MAGISTRÁT HLAVNÍHO MĚSTA PRAHY

Připomínkování Metropolitního plánu hl. m. Prahy

Druh subjektu		Orgán veřejné moci			
Jméno		Příjmení			
Titul před		Titul za		Datum narození	
Jméno/Název subjektu		Městská část Praha 8			
Jméno jednatele		Radomír Nepil			
IČ	63797	ID datové schránky	g5ybpd2		
Ulice	Zenklova	Č. popisné/ č. evidenční	1/35		
PSČ	18000	Obec	Praha 8		
Telefon		Email	radomir.nepil@praha8.cz

XII/36/f (441)

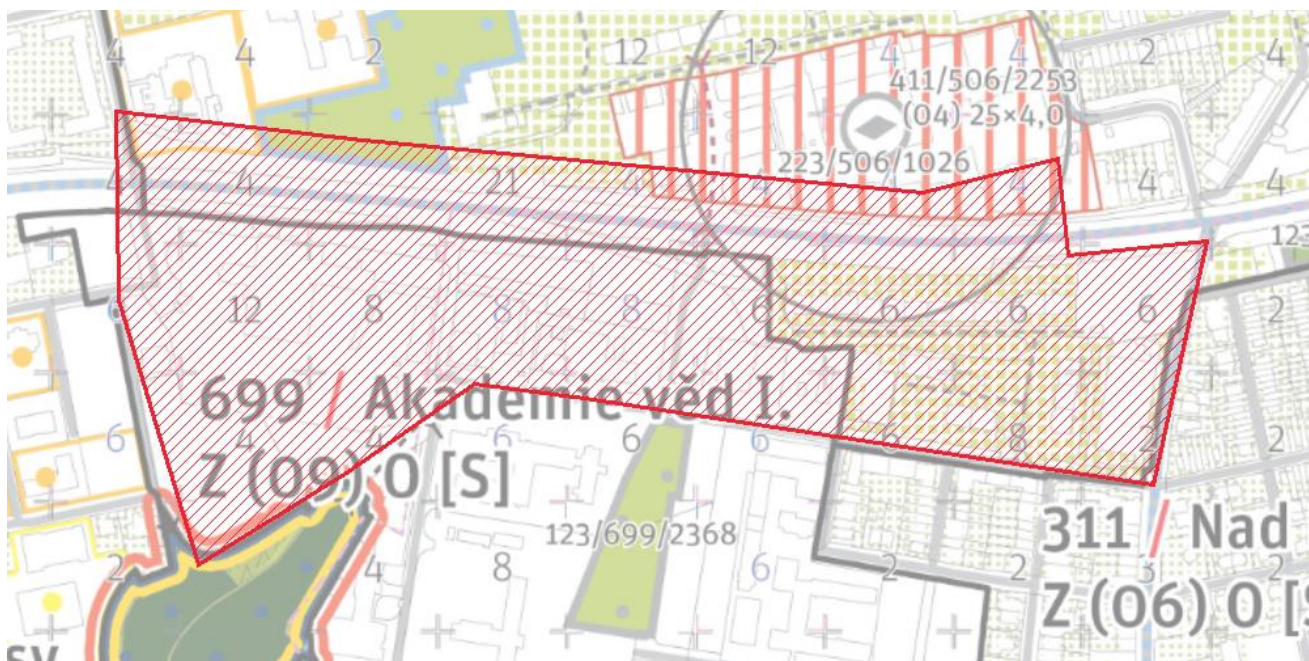
D04 - Požadujeme garantovat jádrové město + moderní město + vnitřní město + specifické areály.

Text vyjádření: Níže je uveden původní text vyjádření uplatněný v rámci veřejného projednání Metropolitního plánu v roce 2022. Připomínkující souhlasí s návrhem řešení této vyznačené části Metropolitního plánu předkládaného pořizovatelem v rámci opakovaného veřejného projednání, a proto již na původním požadavku (viz níže) netrvá a považuje jej za překonaný.

Požadujeme doplnit do výkresů nového územního plánu hl. m. Prahy XII/36/g (442)

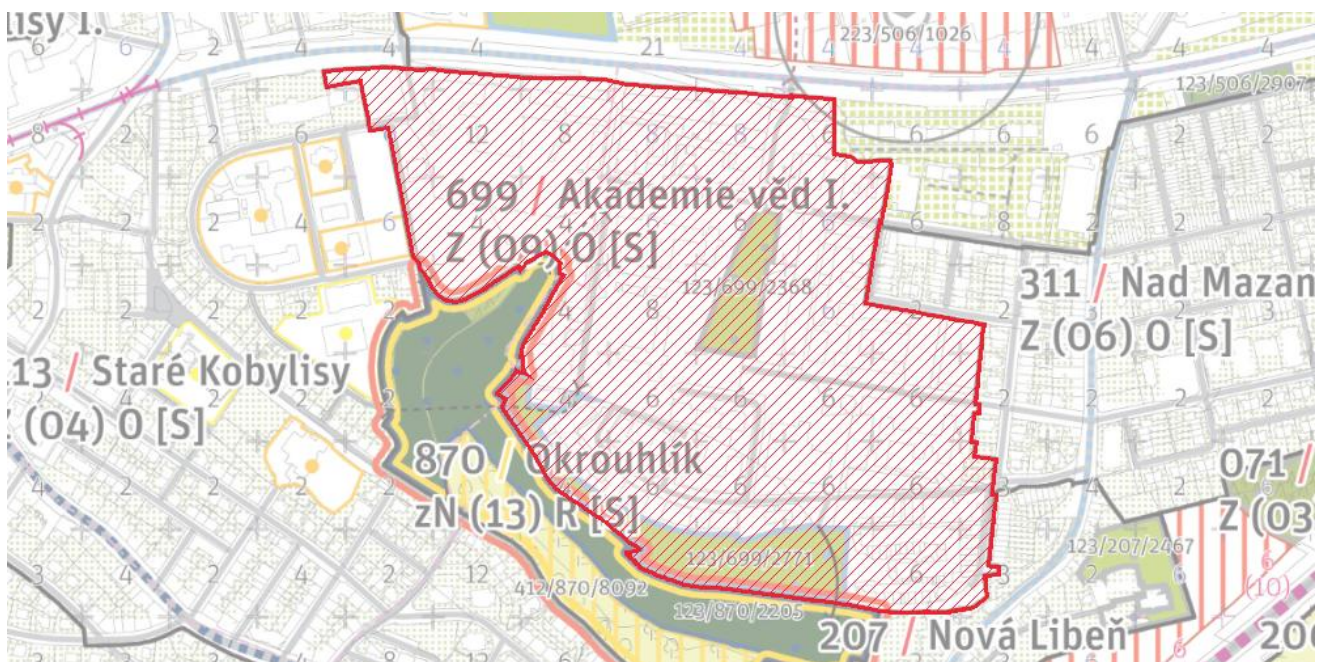
Propojení do krajiny, pěší propojení, MŠ dle Plánu rozvoje MČ Praha 8. Tuto připomínku považuje městská část za zásadní.

Text vyjádření: Níže je uveden původní text vyjádření uplatněný v rámci veřejného projednání Metropolitního plánu v roce 2022. Připomínkující souhlasí s návrhem řešení této vyznačené části Metropolitního plánu předkládaného pořizovatelem v rámci opakovaného veřejného projednání, a proto již na původním požadavku (viz níže) netrvá a považuje jej za překonaný.

XII/37/a (443)

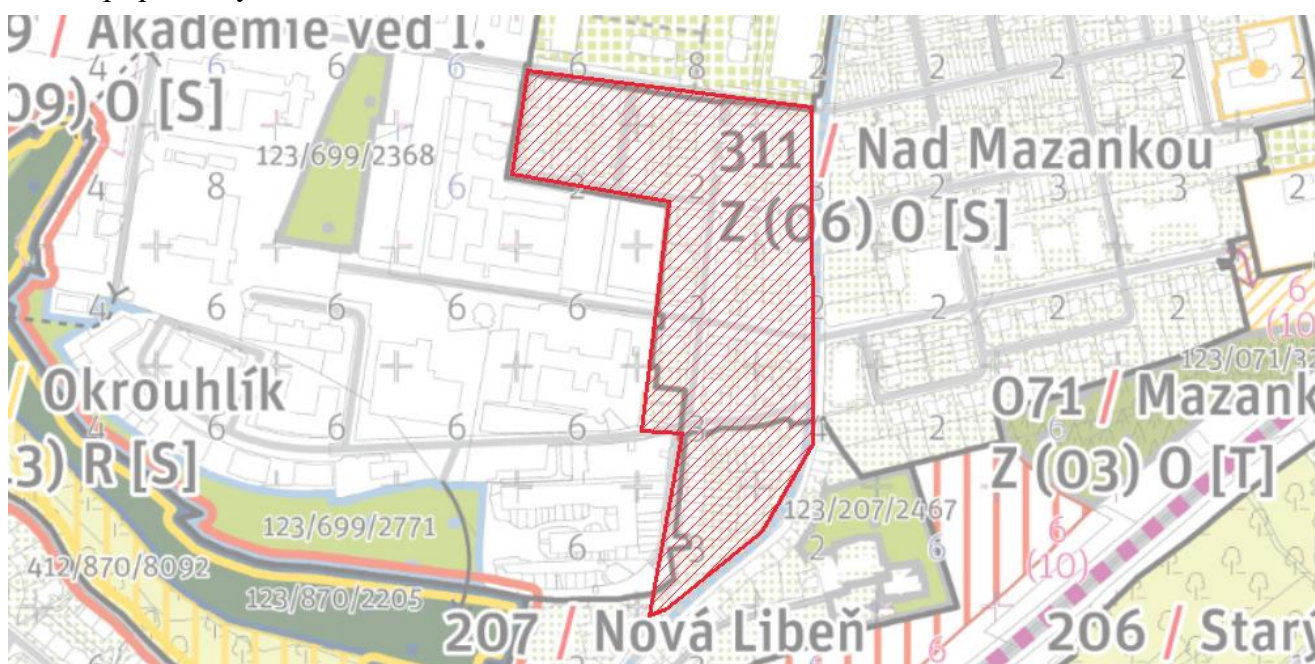
D03 - Požadujeme garantovat charakter maloměstské zástavby řadových městských domů a dvojdomů o dvou až čtyřech podlažích se soukromými zahradami. Sub-lokalitu tvoří jednotlivé urbánní bloky. Obvod bloku plní hlavní funkci a vnitřní část sestavy bloků poskytuje prostor soukromým zahradám. Uliční čára lícuje typicky s vizuálně propustnými ploty zajišťující vstupy a vjezdy do objektů. Stavební čáru najdeme odsazenou

od uliční čáry, meziprostor vyplňují předzahrádky. V ulici Davídkova je uliční čára shodná s čarou stavební a je osazena vstupy do objektů s komerčně využívaným parterem. Zrnitost zástavby je jemná. Tuto připomínku považuje městská část za zásadní.

Text vyjádření: Níže je uveden původní text vyjádření uplatněný v rámci veřejného projednání Metropolitního plánu v roce 2022. Připomínající souhlasí s návrhem řešení této vyznačené části Metropolitního plánu předkládaného pořizovatelem v rámci opakovaného veřejného projednání, a proto již na původním požadavku (viz níže) netrvá a považuje jej za překonaný.

XII/37/b (444)

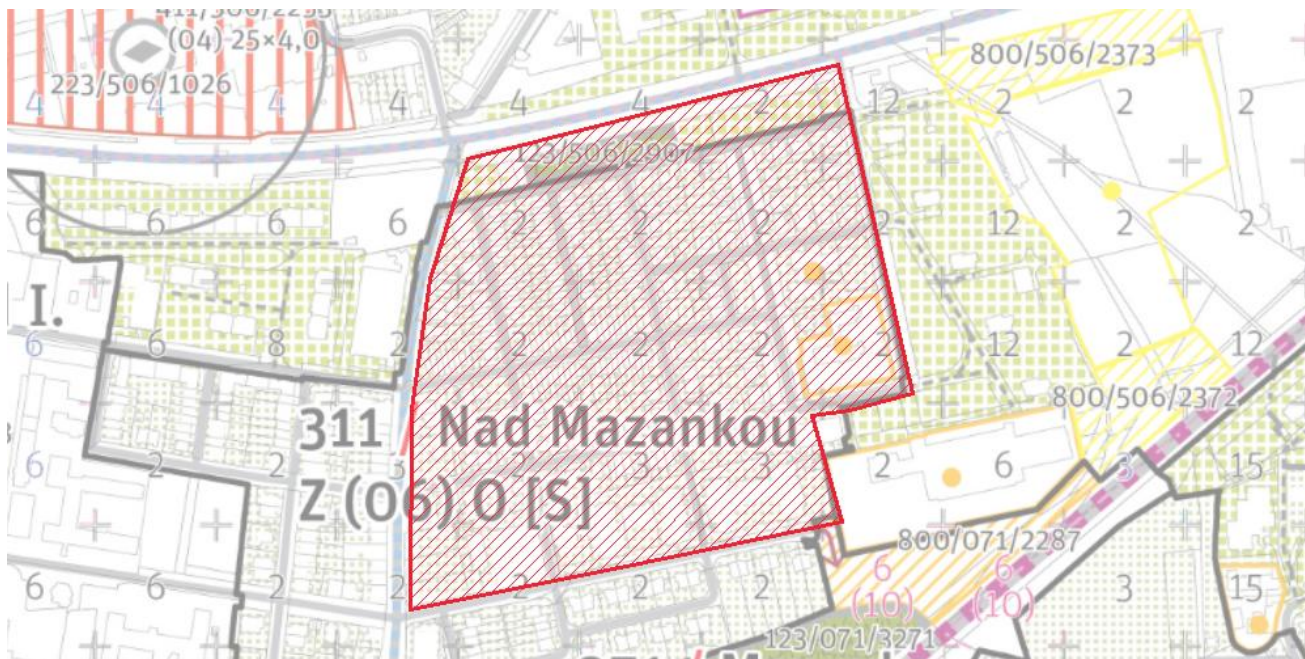
D06 - Požadujeme garantovat charakter zahradního města se samostatnými a řadovými rodinnými domy o dvou až třech podlažích se soukromými zahradami. Sub-lokalitu tvoří jednotlivé urbánní bloky. Obvod bloku plní hlavní funkci a vnitřní část sestavy bloků poskytuje prostor soukromým zahradám. Uliční čára lícuje s vizuálně propustnými ploty se vstupy a vjezdy do objektů. Stavební čáru najdeme odsazenou od uliční čáry, meziprostor vyplňují předzahrádky. Zrnitost zástavby je jemná.

Text vyjádření: Níže je uveden původní text vyjádření uplatněný v rámci veřejného projednání Metropolitního plánu v roce 2022. Připomínající souhlasí s návrhem řešení této vyznačené části Metropolitního plánu předkládaného pořizovatelem v rámci opakovaného veřejného projednání, a proto již na původním požadavku (viz níže) netrvá a považuje jej za překonaný.

XII/37/c (445)

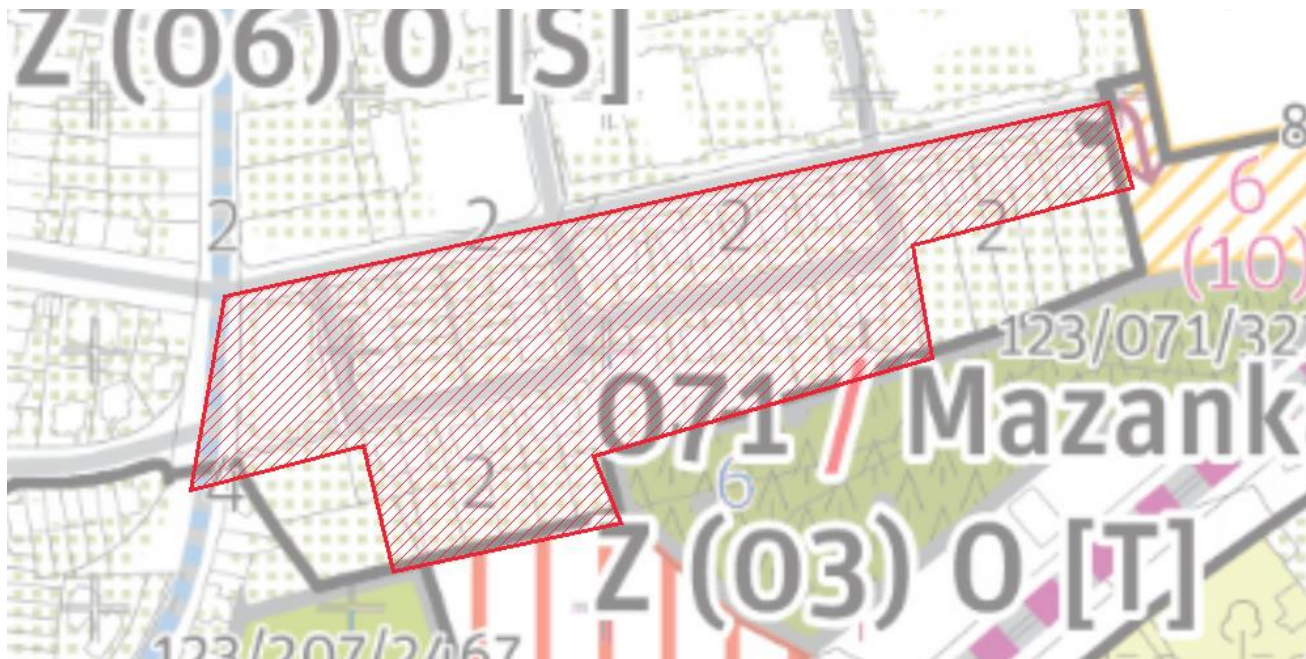
D07 - Požadujeme garantovat charakter komponovaného zahradního města s dvojdomy o dvou podlažích se soukromými zahradami. Sub-lokalitu tvoří jednotlivé urbánní bloky. Obvod bloku plní hlavní funkci a vnitřní část sestavy bloků poskytuje prostor soukromým zahradám. Uliční čára lícuje s vizuálně propustnými ploty se vstupy a vjezdy do objektů. Stavební čára je otevřená. Meziprostor mezi uliční a stavební čarou vyplňují předzahrádky. Zrnitost zástavby je jemná. Tuto připomínku považuje městská část za zásadní.

Text vyjádření: Níže je uveden původní text vyjádření uplatněný v rámci veřejného projednání Metropolitního plánu v roce 2022. Připomínající souhlasí s návrhem řešení této vyznačené části Metropolitního plánu předkládaného pořizovatelem v rámci opakovaného veřejného projednání, a proto již na původním požadavku (viz níže) netrvá a považuje jej za překonaný.

XII/37/d (446)

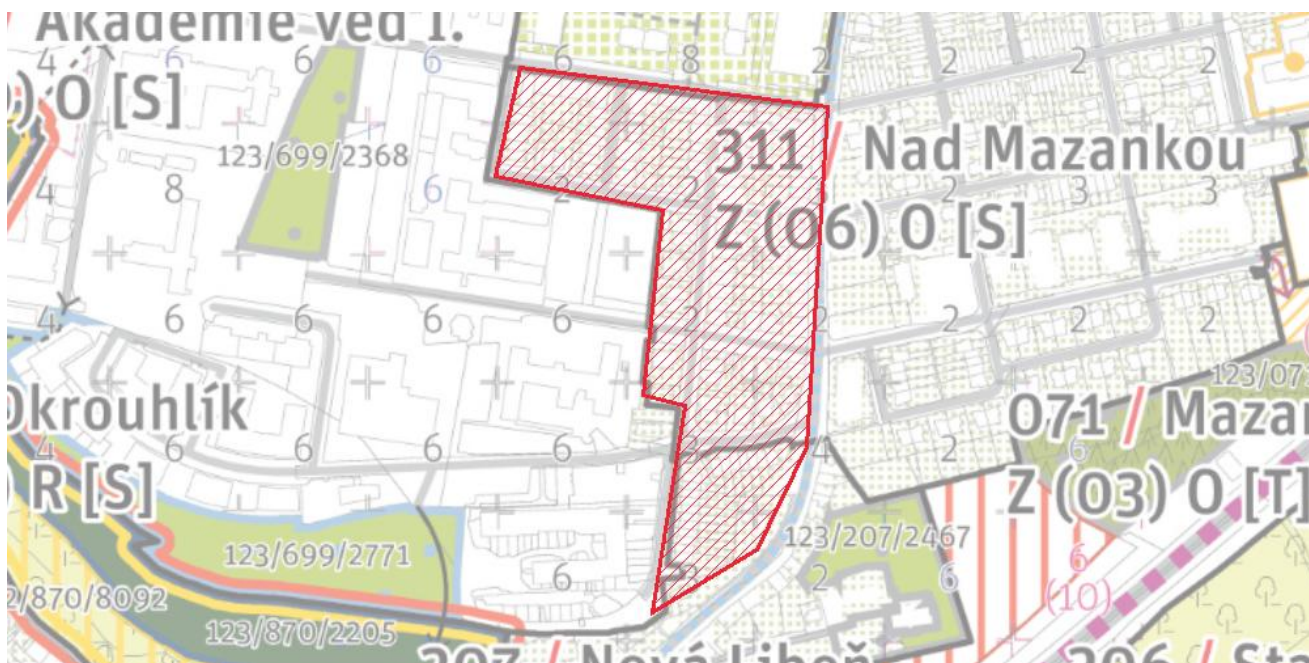
D03 - Požadujeme garantovat moderní předměstí.
Tuto připomínku považuje městská část za zásadní.

Text vyjádření: Níže je uveden původní text vyjádření uplatněný v rámci veřejného projednání Metropolitního plánu v roce 2022. Připomínající souhlasí s návrhem řešení této vyznačené části Metropolitního plánu předkládaného pořizovatelem v rámci opakovaného veřejného projednání, a proto již na původním požadavku (viz níže) netrvá a považuje jej za překonaný.

XII/37/e (447)

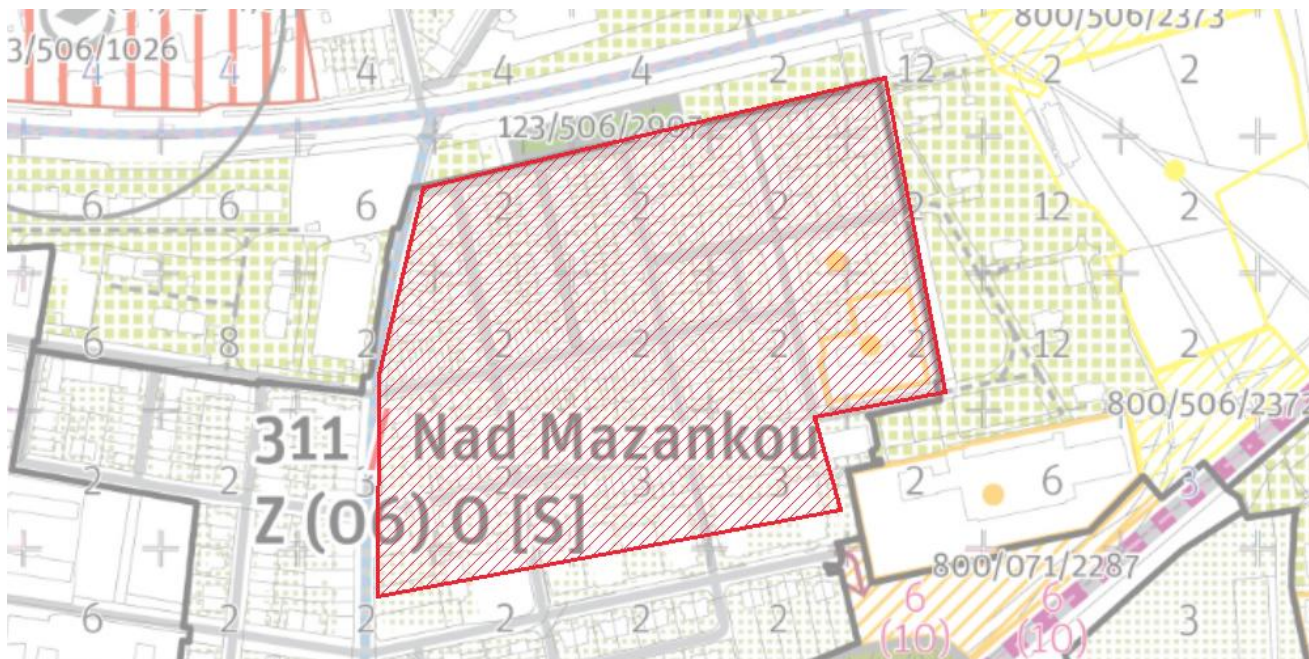
D06 - Požadujeme garantovat rodinné předměstí.
Tuto připomínku považuje městská část za zásadní.

Text vyjádření: Níže je uveden původní text vyjádření uplatněný v rámci veřejného projednání Metropolitního plánu v roce 2022. Připomínkující souhlasí s návrhem řešení této vyznačené části Metropolitního plánu předkládaného pořizovatelem v rámci opakovaného veřejného projednání, a proto již na původním požadavku (viz níže) netrvá a považuje jej za překonaný.

XII/37/f (448)

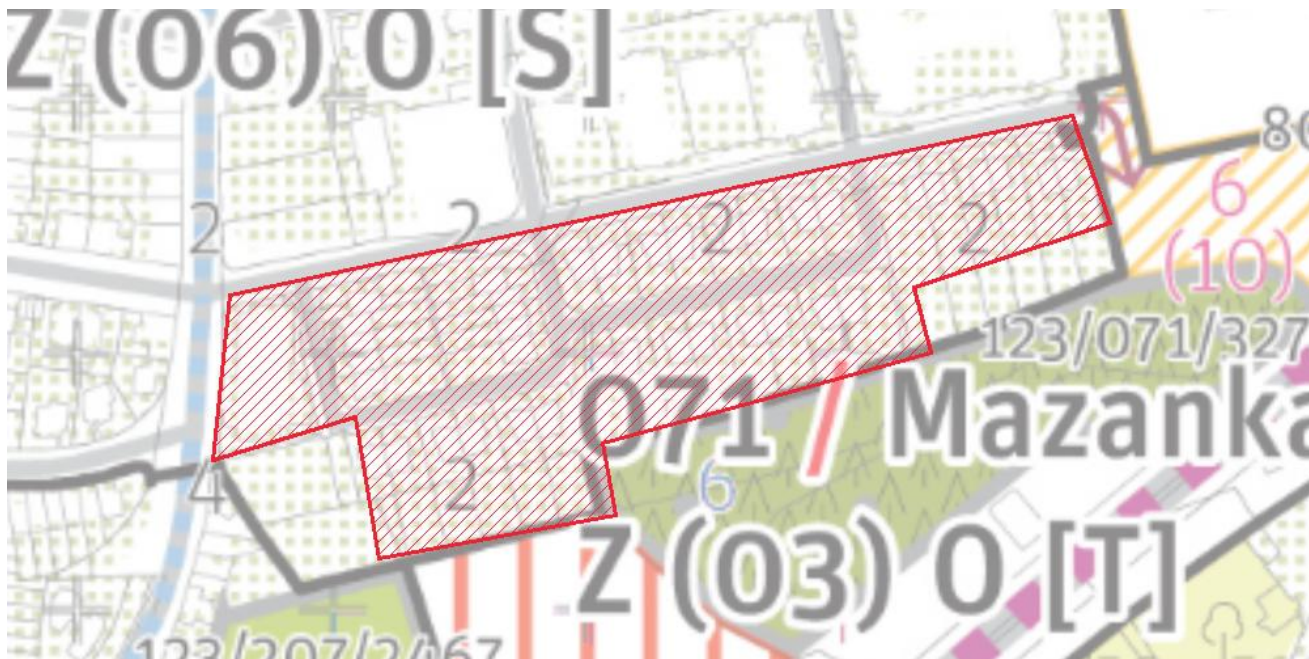
D07 - Požadujeme garantovat moderní předměstí.
Tuto připomínku považuje městská část za zásadní.

Text vyjádření: Níže je uveden původní text vyjádření uplatněný v rámci veřejného projednání Metropolitního plánu v roce 2022. Připomínající souhlasí s návrhem řešení této vyznačené části Metropolitního plánu předkládaného pořizovatelem v rámci opakovaného veřejného projednání, a proto již na původním požadavku (viz níže) netrvá a považuje jej za překonaný.

Požadujeme doplnit do výkresů nového územního plánu hl. m. Prahy XII/37/g (449)

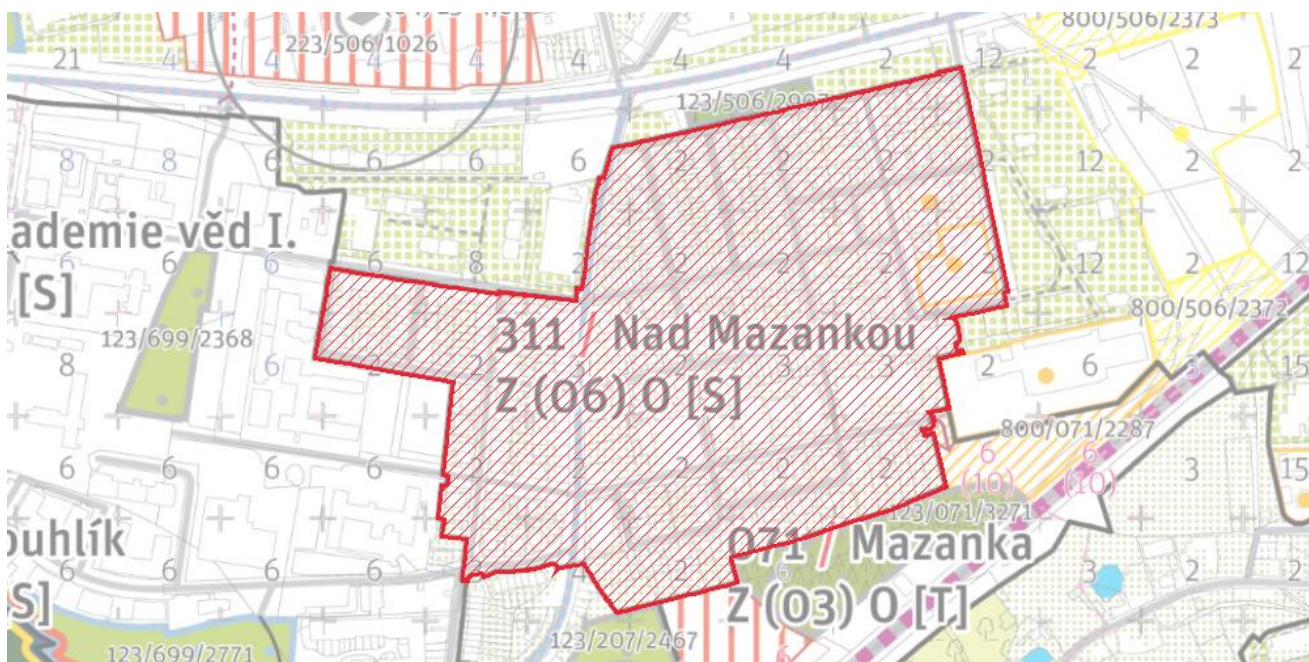
Pěší propojení, propojení do krajiny, cyklistické propojení - návrh.
Tuto připomínku považuje městská část za zásadní.

Text vyjádření: Níže je uveden původní text vyjádření uplatněný v rámci veřejného projednání Metropolitního plánu v roce 2022. Připomínající souhlasí s návrhem řešení této vyznačené části Metropolitního plánu předkládaného pořizovatelem v rámci opakovaného veřejného projednání, a proto již na původním požadavku (viz níže) netrvá a považuje jej za překonaný.

XII/38/a (450)

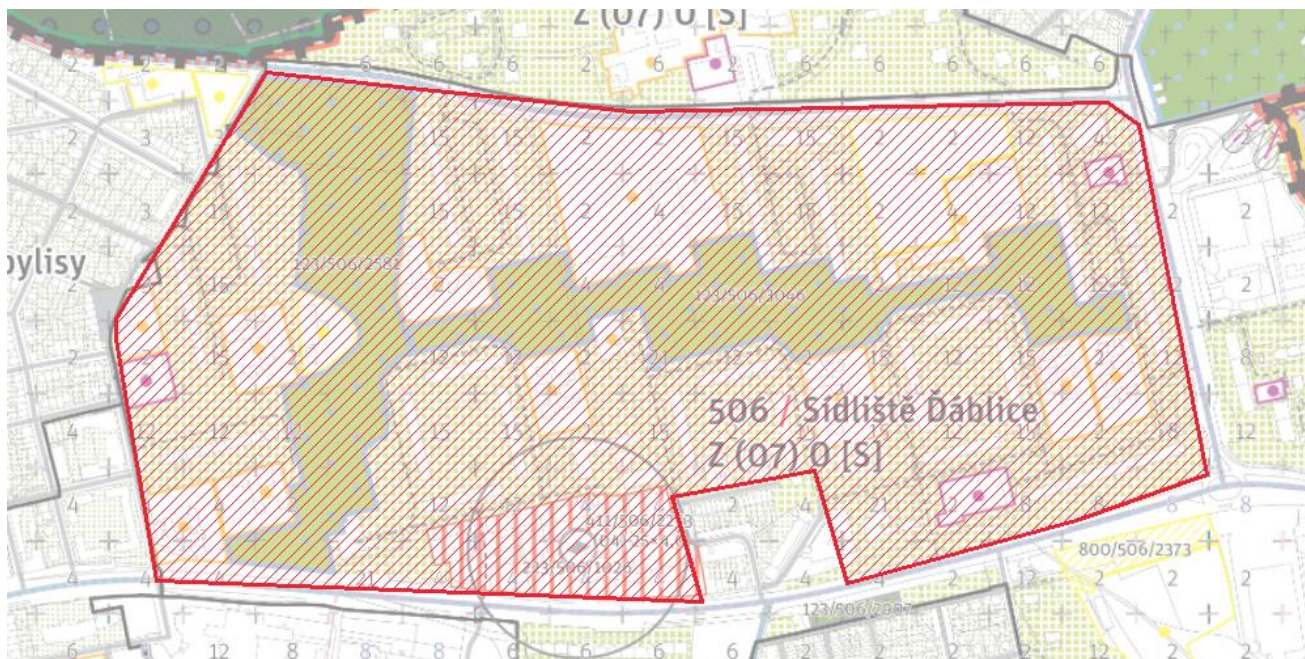
D10 - Požadujeme garantovat charakter komponované sídlištní zástavby deskových domů typicky o dvanácti až třinácti podlažích místy uspořádaných do polouzavřených bloků v poloveřejné zeleni s nízkými areály občanského vybavení. Sub-lokalita je převážně tvořena solitérními objekty v přímém kontaktu s veřejným prostorem. Obvod bloku plní hlavní funkci. Ve vnitřní části bloků najdeme veřejně přístupnou parkovou

zeleně. Stavební čára je volná a ustupuje za uliční čáru definovanou vzrostlou zelení. Parter v nivelitě ulice je místy využíván pro komerční účely. Pro výškové uspořádání jsou charakteristické dvě výškové úrovně, vysokých deskových domů a nízkých objektů občanské vybavenosti. Zrnitost zástavby je polohrubá. Fyzickou podobu jižní části sub-lokality podél Střelnické ulice a východní podél Ďáblické ulice určí územní studie. Tuto připomínku považuje městská část za zásadní.

Text vyjádření: Níže je uveden původní text vyjádření uplatněný v rámci veřejného projednání Metropolitního plánu v roce 2022. Připomínající souhlasí s návrhem řešení této vyznačené části Metropolitního plánu předkládaného pořizovatelem v rámci opakovaného veřejného projednání, a proto již na původním požadavku (viz níže) netrvá a považuje jej za překonaný.
